# RENESAS TECHNICAL UPDATE

製品分類	MPU & MCU	発行番号	TN-RX*-A0229A/J	Rev.	第1版
題名	I <sup>2</sup> C バスインタフェース (RIIC) に関する誤記訂正		情報分類	技術情報	
適用製品	RX610 グループ	対象ロット等	関連資料	RX610 グループ ユーザーズマニュアル ハードウェア編 Rev.1.20 (R01UH0032JJ0120)	
		全ロット

RX610 グループ ユーザーズマニュアル ハードウェア編の I<sup>2</sup>C バスインタフェース (RIIC) 章において、誤記がありましたので、以下のとおり訂正いたします。

図 22.27 デバイス ID アドレス受信時の AASy、DID フラグセット / クリアタイミング

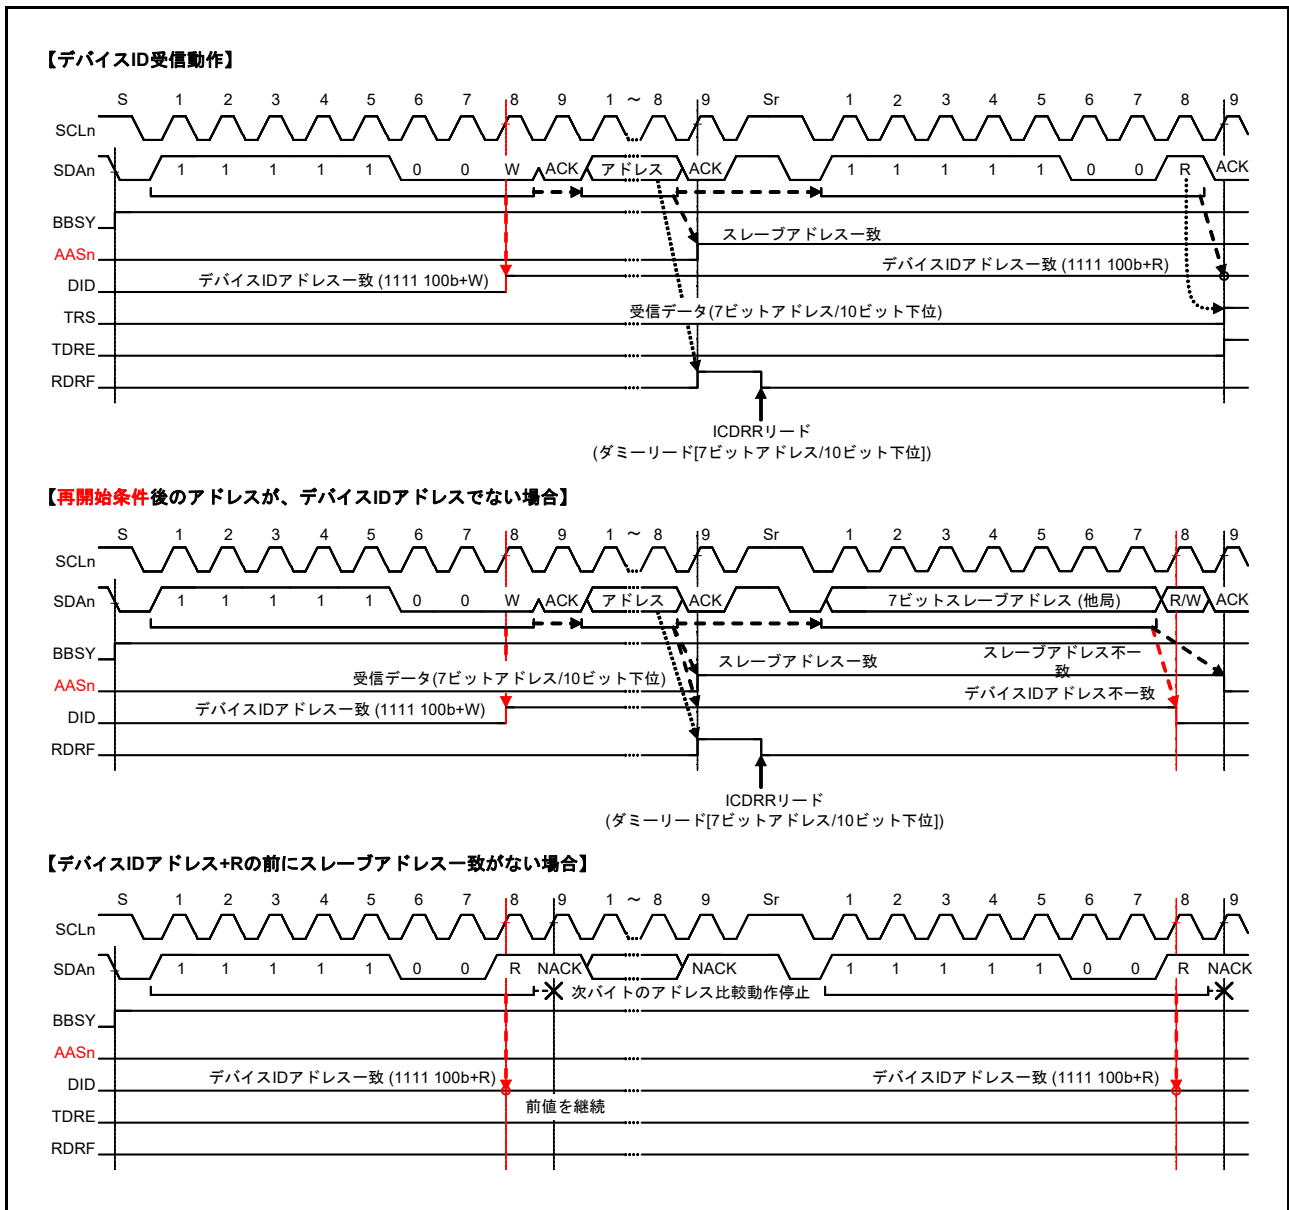
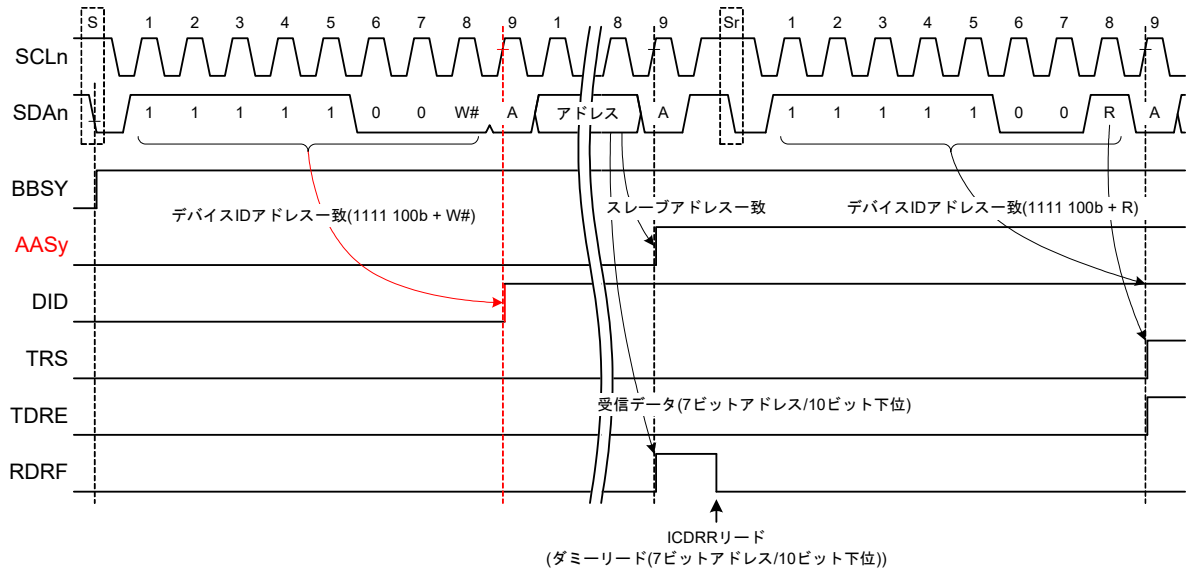
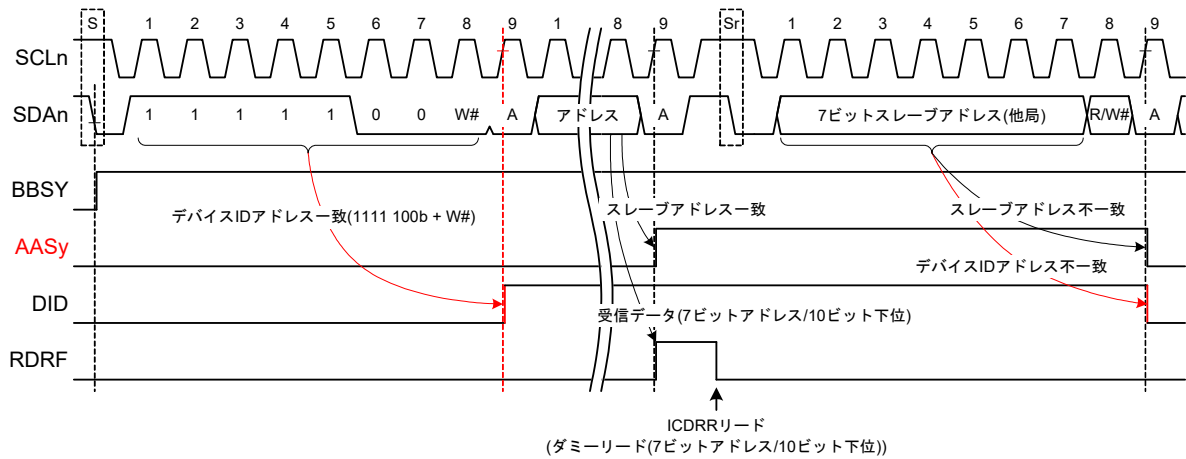
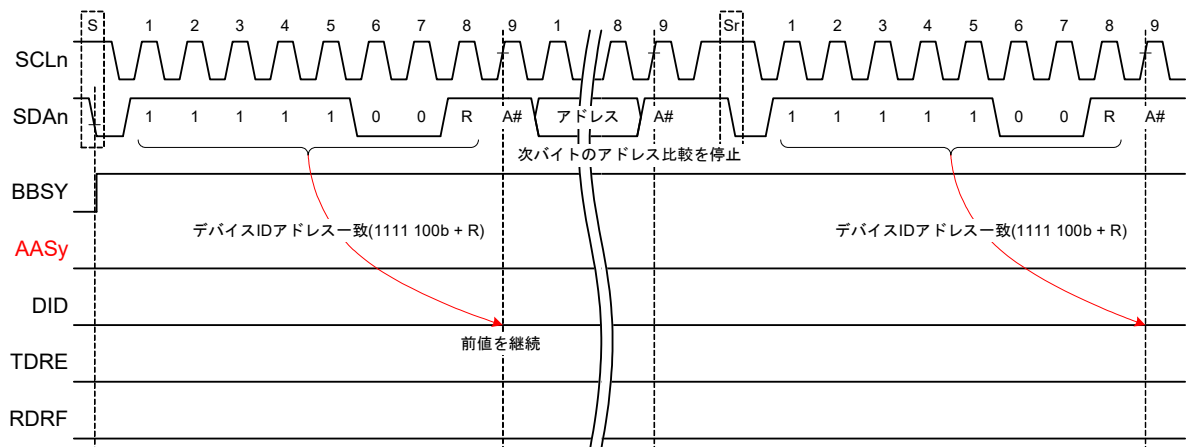
「22.7.3 デバイス ID アドレス検出機能」において、図 22.27 を以下のとおり訂正いたします。

図 22.30 NACK 受信時の転送中断動作 (NACK ビット = 1 のとき)

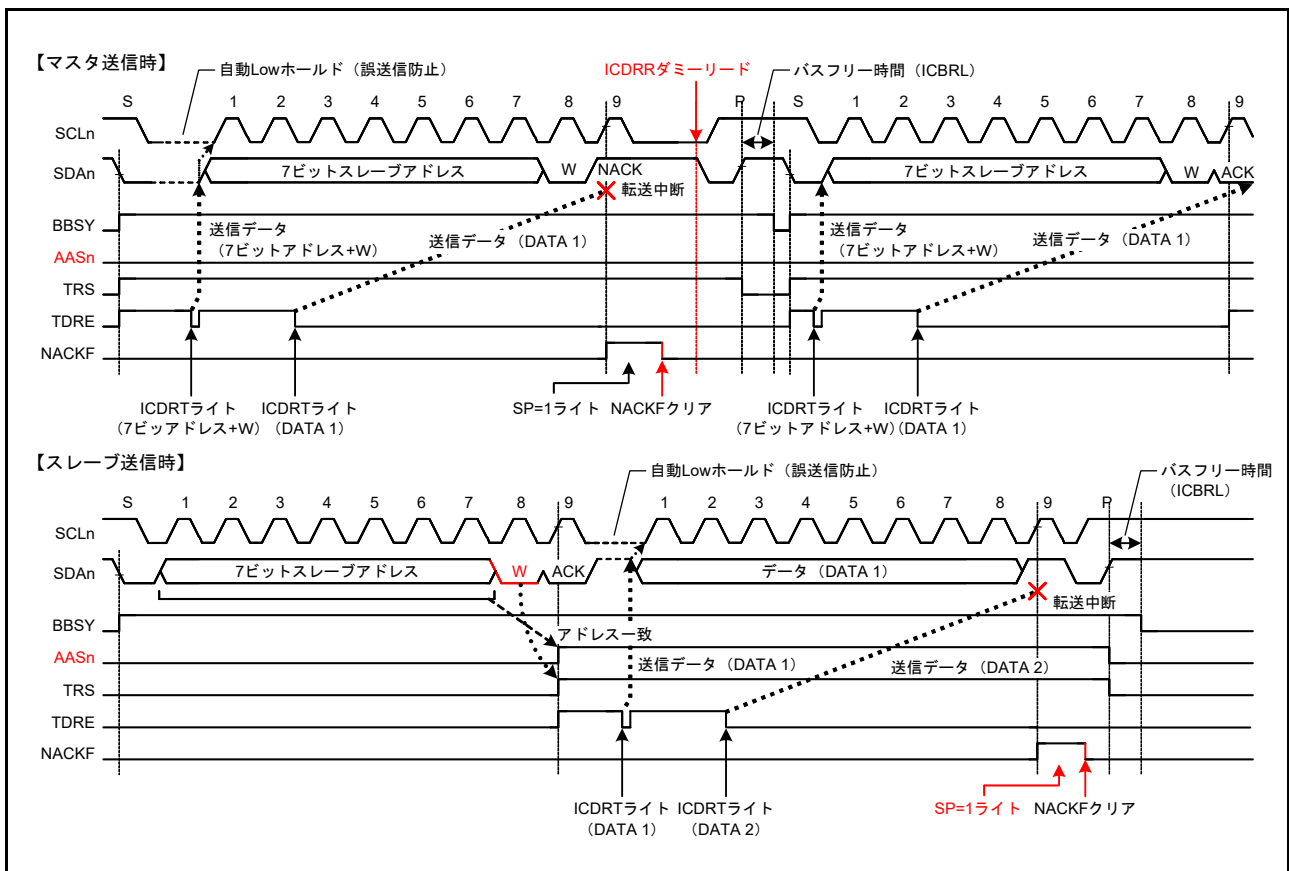
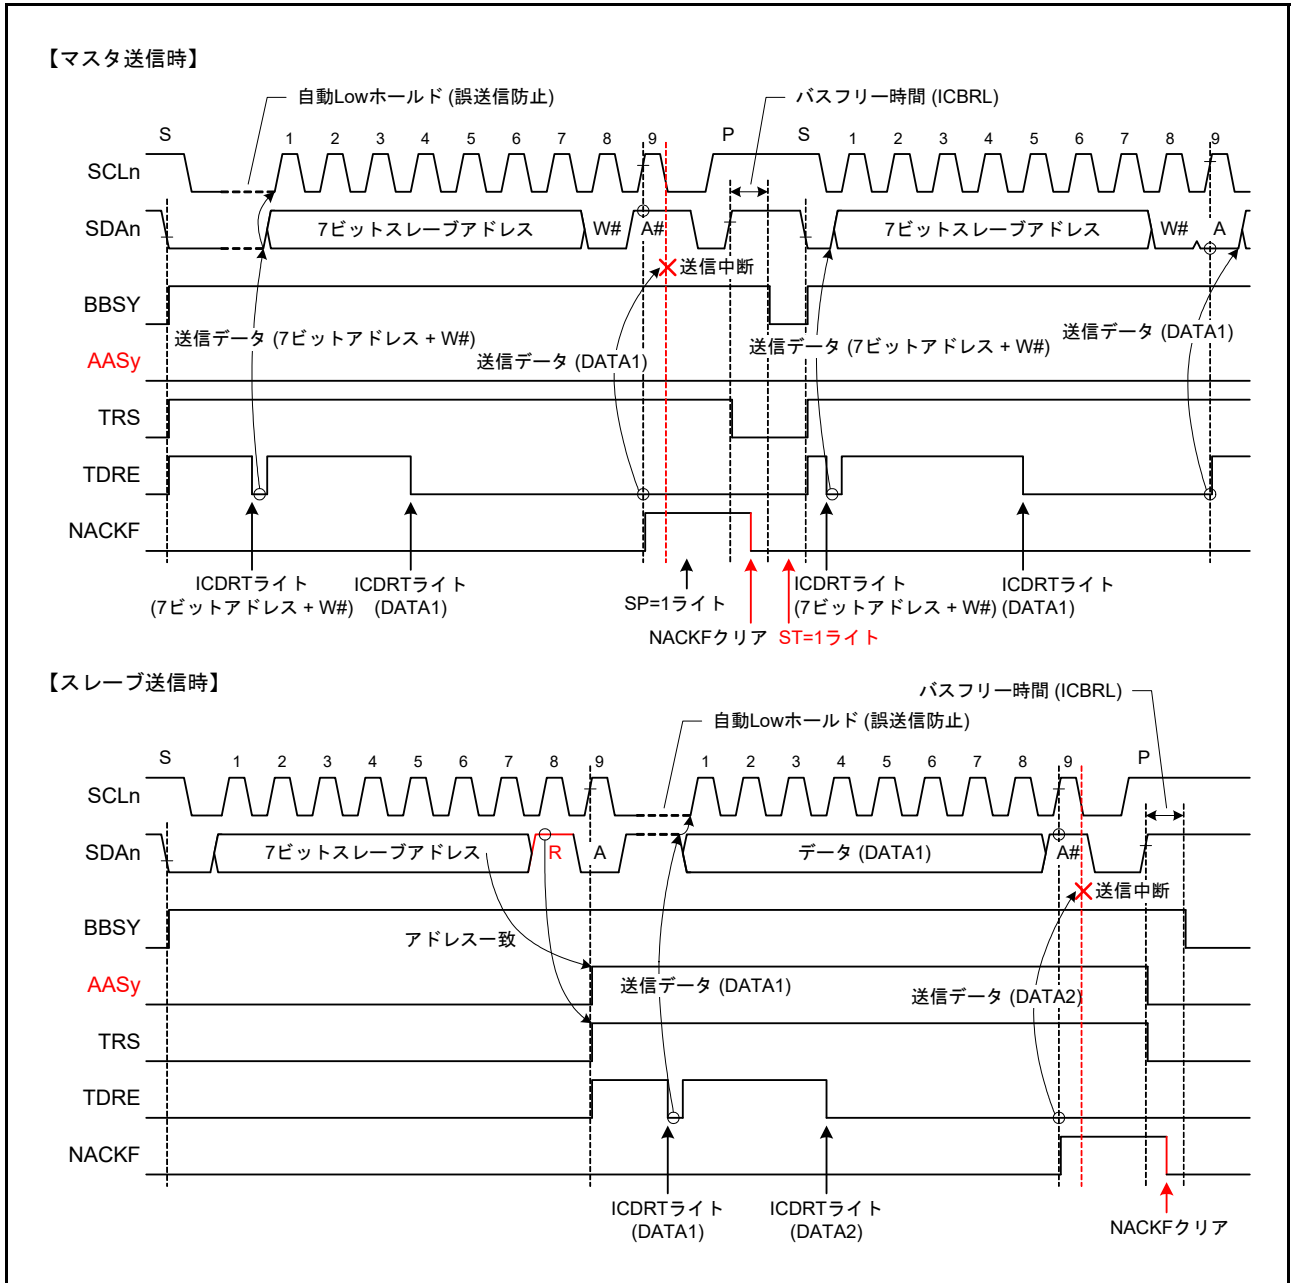
「22.8.2 NACK 受信転送中断機能」において、図 22.30 を以下のとおり訂正いたします。

図 22.39 SCL 追加出力機能 (CLO ビット)

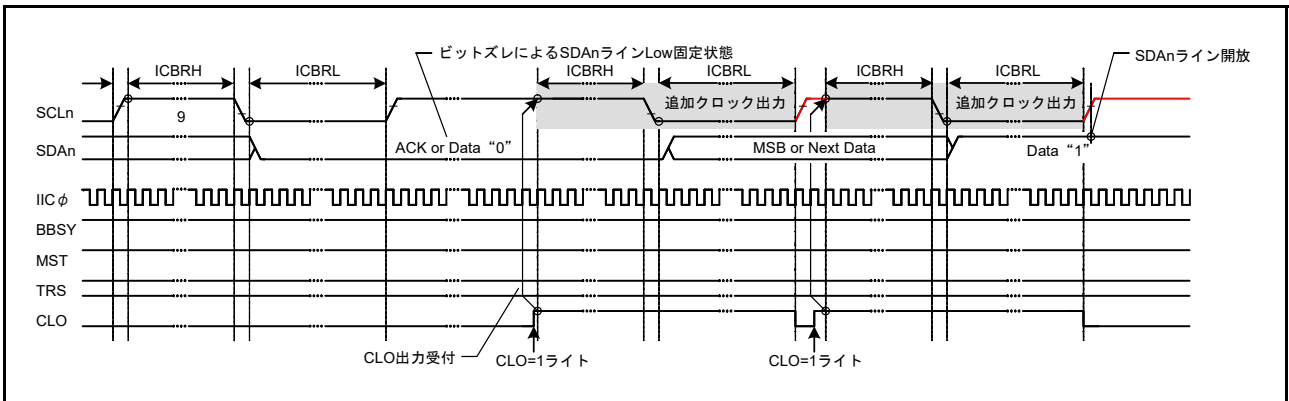
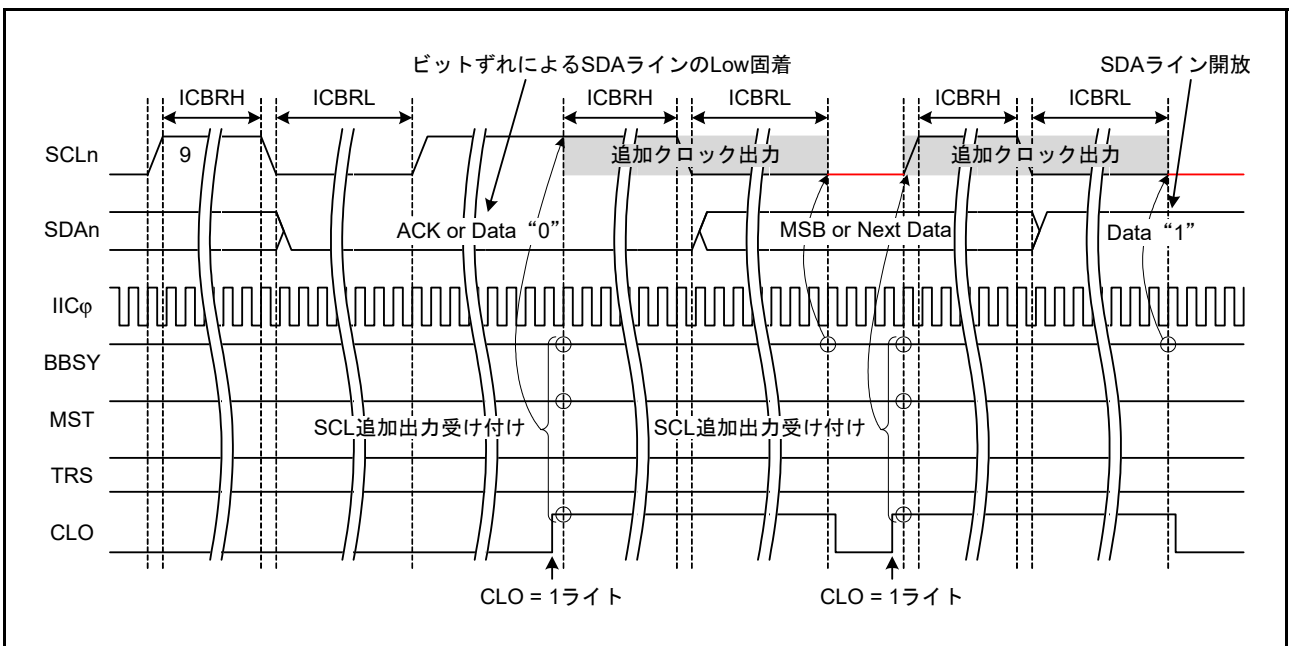
「22.11.2 SCL クロック追加出力機能」において、図 22.39 を以下のとおり訂正いたします。
